Protokoll des UA Planung zu den Ortsterminen am 03.02.2012

1. Unfallgefahr im nördlichen Bereich der Fuß- und Radwegunterführung am Pasinger Bahnhof

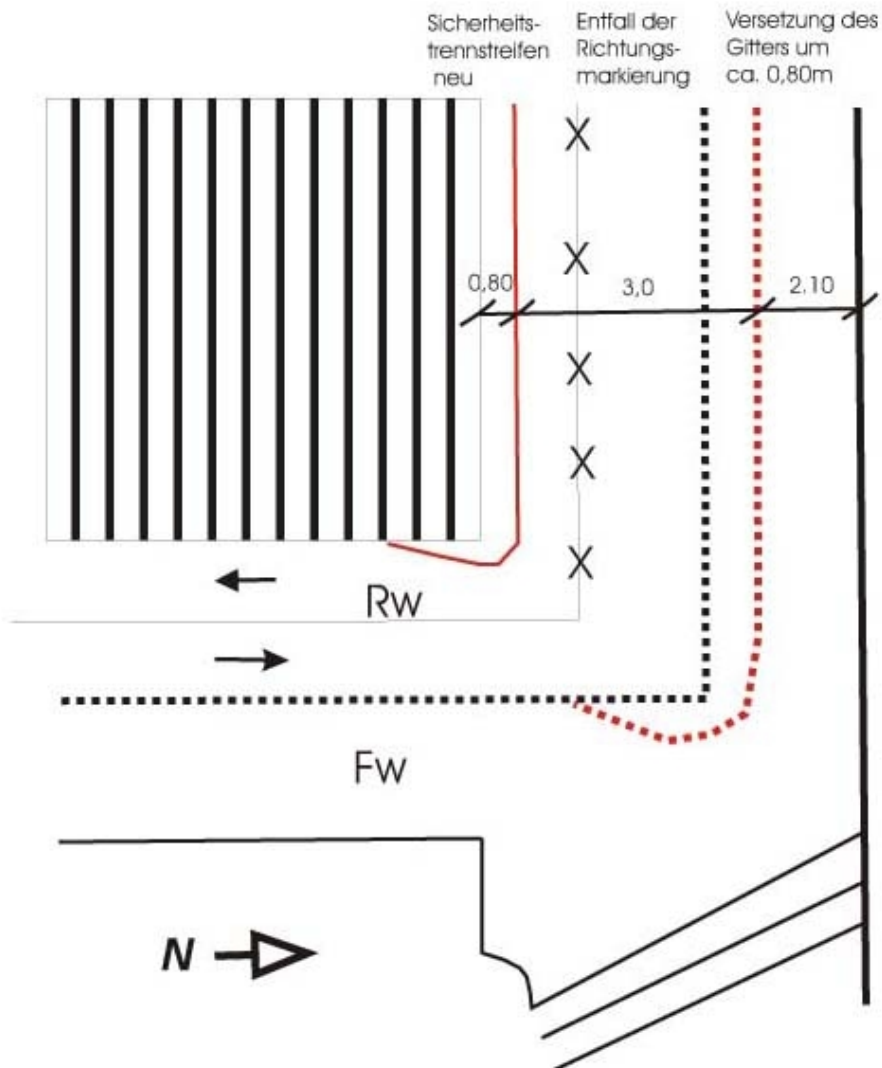
Die Gefährdung für Radfahrer infolge des 90-Grad-Winkels des Radweges in die Unterführung im nördlichen Bereich der Fuß- und Radwegunterführung durch den Pasinger Bahnhof wird vom allen Beteiligten bestätigt. Das Baureferat wiederholte seine Aussage, dass es die Gestaltung der Unterführung in dieser Form nicht abnehmen wird.

Die DB wird deshalb aufgefordert, folgende Änderungen in diesem Bereich durchzuführen (s. Skizze):

- Aufweitung des Radweges bzw. Verlegung des Sperrgitters um 0,80 m nach Norden, Breite des Fußweges dann 2,10m
- Verzicht auf eine Kanalisierung für den Radverkehr im Rampenbereich (richtungsteilende Markierung)
- Statt der Richtungsteilung erhält der Radweg einen abmarkierten Sicherheitstrennstreifen zur südlichen Mauer in der Breite von 0,80 m.
- im Kurvenbereich erhält der Radweg eine blasenähnliche Aufweitung von ca. 0,80 m
- Entfernen des Verkehrszeichen 254 („Verbot für Radfahrer“) im Rampenbereich
